改善箇所説明図

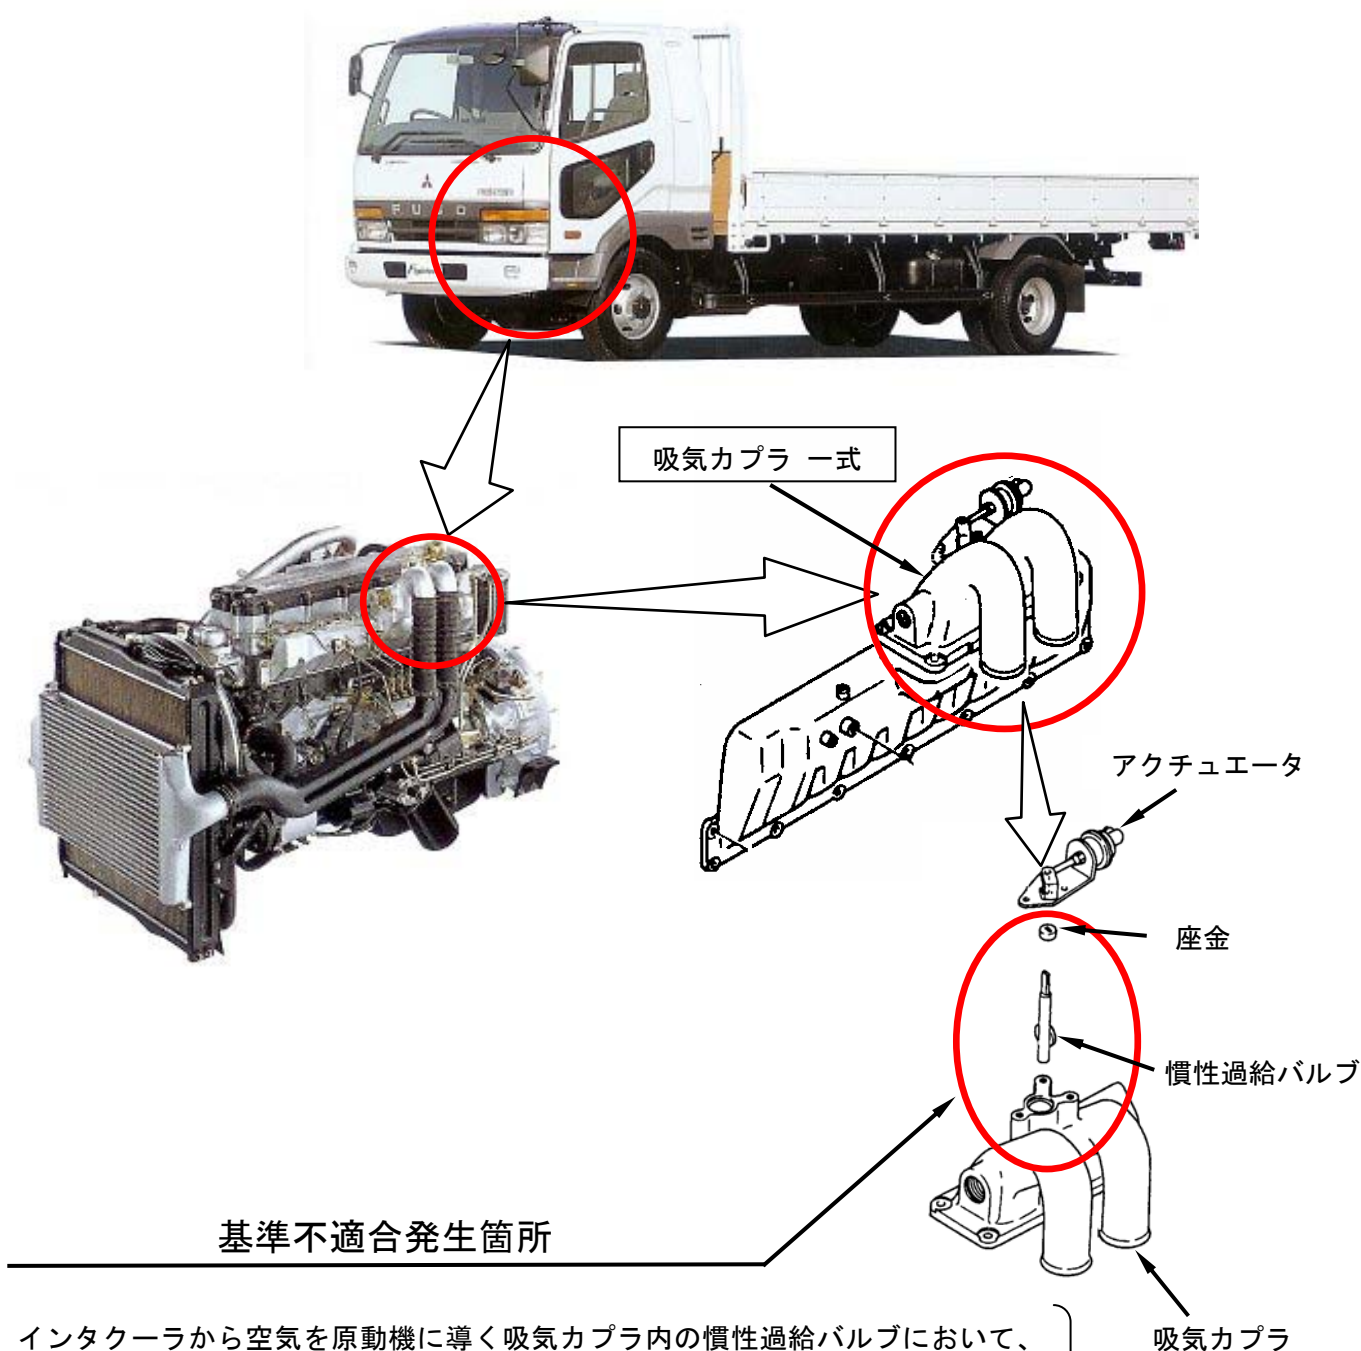
インタクーラから空気を原動機に導く吸気カプラー内の慣性過給バルブにおいて、当該バルブの軸を支持する座金の形状が不適切なため、原動機の振動等により座金及び座金の接触面が摩耗し、バルブの軸にがたが生じ、バルブが吸気カプラーに干渉するものがある。そのため、そのまま使用を続けると、バルブの軸に高応力が発生し折損して、破片が原動機内に吸込まれて、異音が発生し、最悪の場合、原動機が破損するおそれがある。

改善の内容

全車両、吸気カプラー式を対策品と交換する。

注：□ は、交換部品を示す。
